COMUNE DI GENOVA

PIANO URBANISTICO COMUNALE

SISTEMA DEI SERVIZI

ELENCO ED INDIVIDUAZIONE DELLE MODIFICHE
APPORTATE AL PROGETTO PRELIMINARE

Stralcio P.U.C. Sistema dei Servizi Pubblici SIS-S - adottato con D.C.C. 92 del 7/12/2011

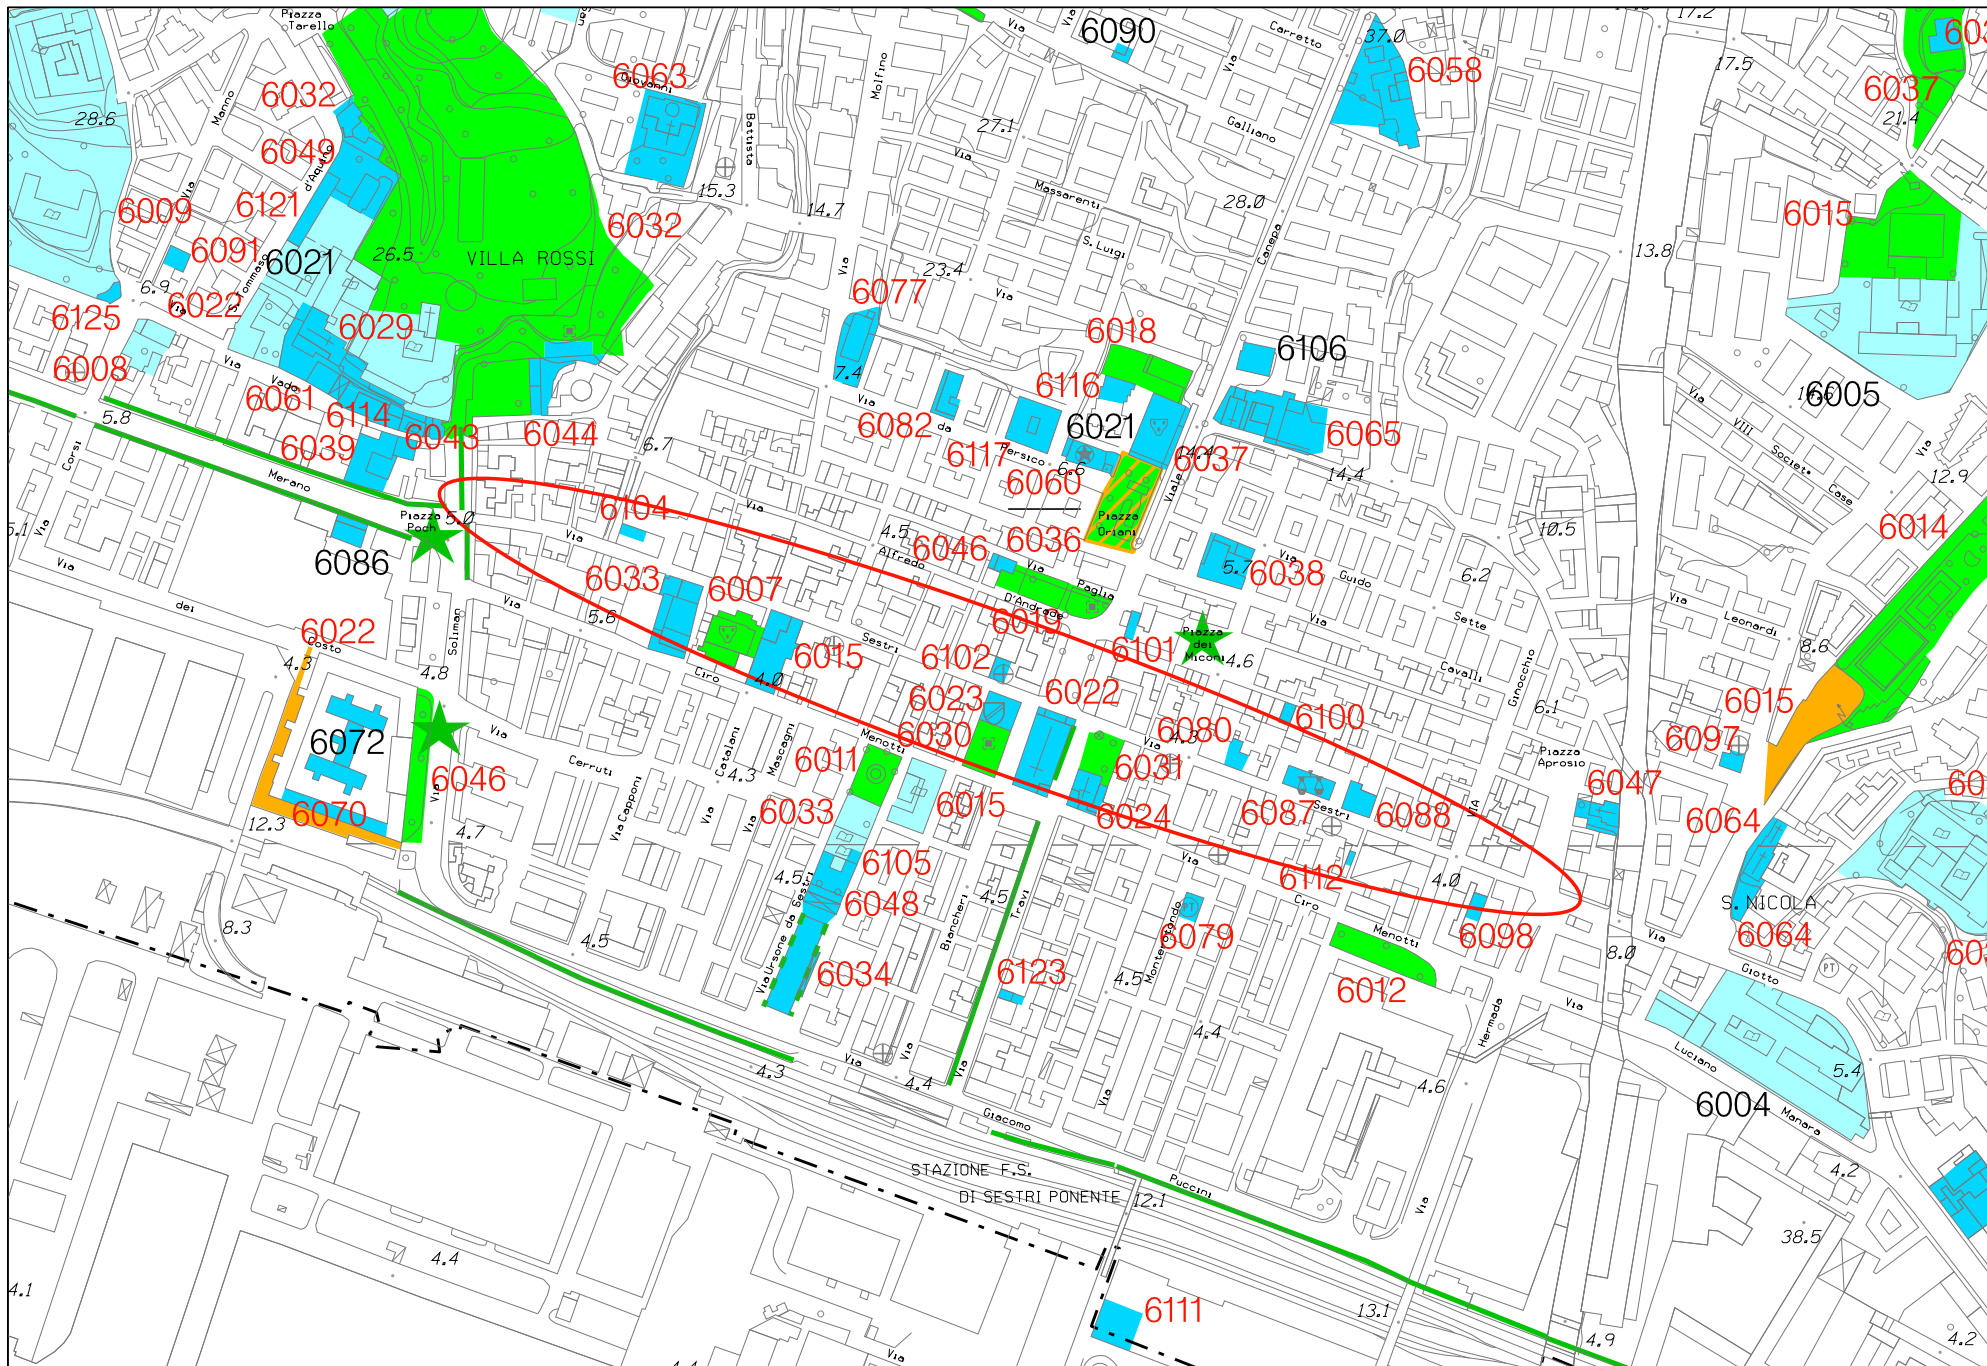
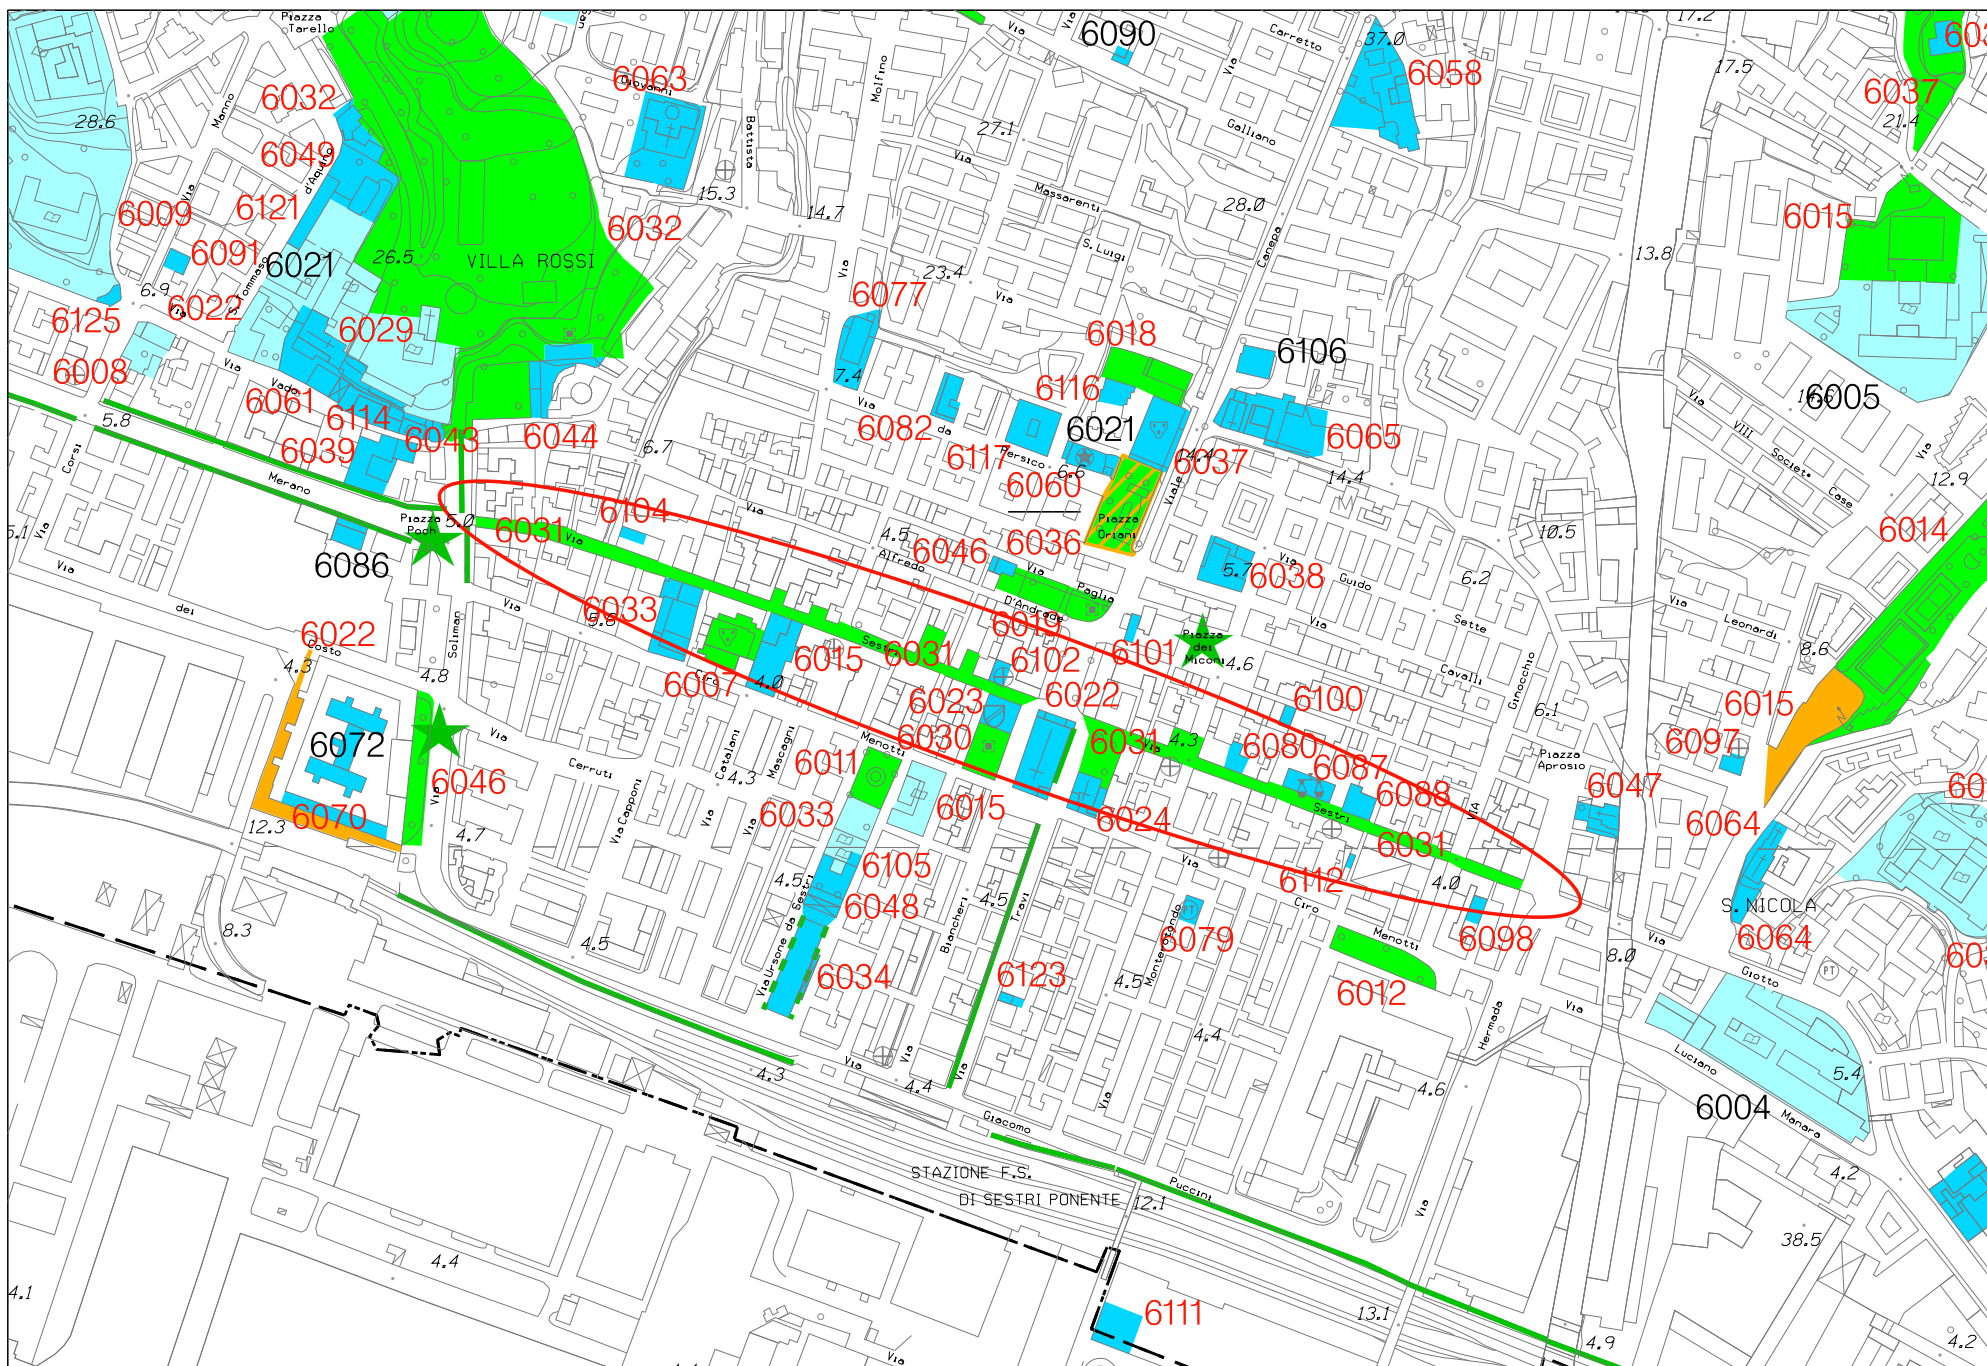
descrizione della modifica conseguente a valutazioni e/o verifiche effettuate dopo l'adozione del Progetto Preliminare del PUC
V-AP1	VERIFICA AREE PEDONALI
V-AP2	Modifiche a percorsi pedonali computati tra gli standard derivanti dal PARERE
V-AP3	REGIONE LIGURIA: <i>“Non possono essere annoverati tra le aree a soddisfacimento dei rapporti minimi stabiliti dal DM 2.4.1968 le porzioni di viabilità di tipo pedonale dove la funzione pedonale non è principale e connotante lo spazio urbano, in coerenza con le disposizioni di cui alla L.R. 25/1995 (ad esempio, portici di via XX Settembre): Se da un lato possono essere comprese tra queste ultime grandi piazze urbane o piazzette (che danno identità ai quartieri e sono utilizzate quali spazi di aggregazioni e ricreativi) e passeggiate o tratti di lungomare che risultano luoghi di aggregazione e di attrattiva pubblica per caratteristiche e dimensioni, non possono invece essere computati portici, marciapiedi o tratti viari nei quali l'uso pedonale è secondario, funzionale ad altri utilizzi ovvero presenta caratteri di periodicità. Laddove la situazione esistente non corrisponda alla disciplina di previsione è da ritenere che il PUC adottato intenda introdurre la funzione pedonale.”</i> L'adeguamento comporta nel foglio 38 del Sistema dei Servizi Pubblici la riduzione del servizio afferente alla categoria degli spazi pubblici attrezzati esistenti cod.1096 (mantenimento di piazza del Principe), cod.1103 (mantenimento del tratto da via Cairoli a largo Lanfranco) e cod.1104 (mantenimento del solo tratto compreso tra via San Vincenzo e alcune porzioni di via Galata e via Colombo con esclusione di via XX Settembre, tratto di via Colombo, p.zza Colombo, tratto di via Galata), la modifica del servizio cod.1103 con l'inserimento di piazza della Commenda e l'esclusione di esclusione di p.zza dell'Annunziata, via Bensa e l.go della Zecca) l'attribuzione di due nuovi codici (cod.1115 e cod.1116) al tratto di via Gramsci sede del Mercatino di Shanghai) e al tratto pedonalizzato di via Cesarea. Inoltre viene incrementato nel foglio 36 del Sistema dei Servizi Pubblici lo spazio pubblico attrezzato cod.6031, precedentemente attribuito alla sola piazza Pilo, per tenere conto della pedonalizzazione di via Sestri). Tali adeguamenti comportano altresì l'allineamento del relativo bilancio ma nessuna modifica nelle carte di Assetto Urbanistico.
